静岡県および御前崎市による津波対策工事ほか追加工事の点検および確認について(第 120 回)

2024 年 4 月 22 日

燃料プールを損傷させる可能性のある設備に施したワイヤーロープ 概略図

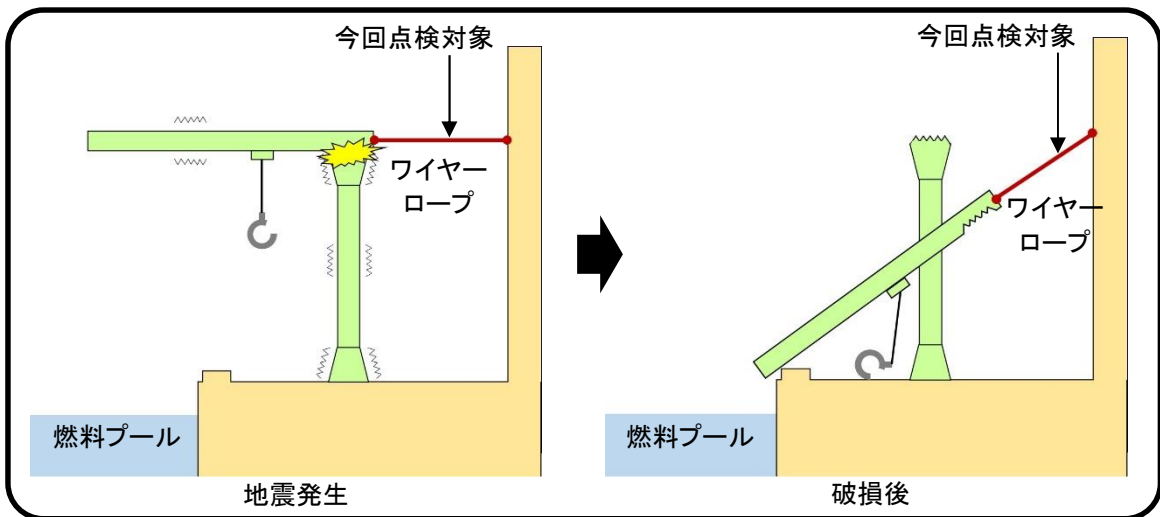
静岡県から「追加で設置した落下防止用のワイヤーロープについて、書類確認および現場確認をおこなった。中部電力の計画どおりに設置されていることを確認した。引き続き、燃料プールに異物が落下しないよう運用の継続をお願いしたい。」との講評をいただきました。

御前崎市から「追加で設置した落下防止用のワイヤーロープについて、計画どおりに設置されていることを確認した。今後も、津波対策工事ほか追加工事の点検および確認について協力をお願いしたい。」との講評をいただきました。
